Umstellung des Rasthakens für den Lötflanschstift der S2C-SMT 3.50 und der S2L-SMT 3.50

2. Technische Änderung

Alter Rasthaken für den Lötflanschstift

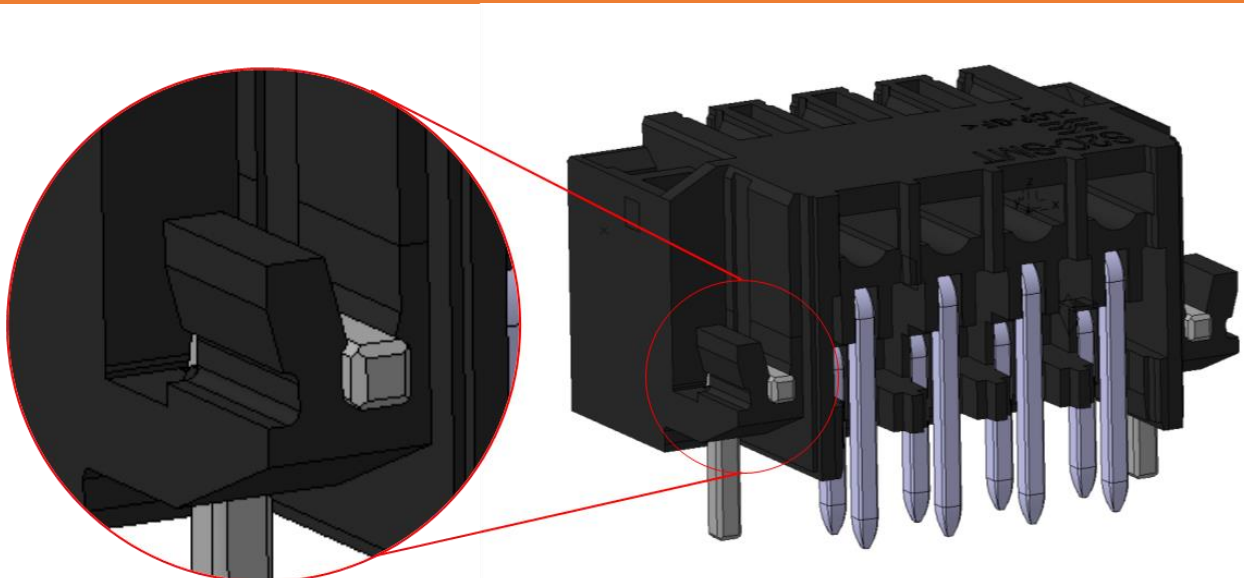
Der Rasthaken zur Fixierung des Lötflanschstifts der S2C-SMT 3.50 und der S2L-SMT 3.50 wurde in seiner Geometrie optimiert. Die neue Form sorgt für einen stabilen und arretierten Halt des Lötflanschstifts. Des Weiteren ist die neue Geometrie robuster gegen äußere Krafteinwirkungen ausgelegt.
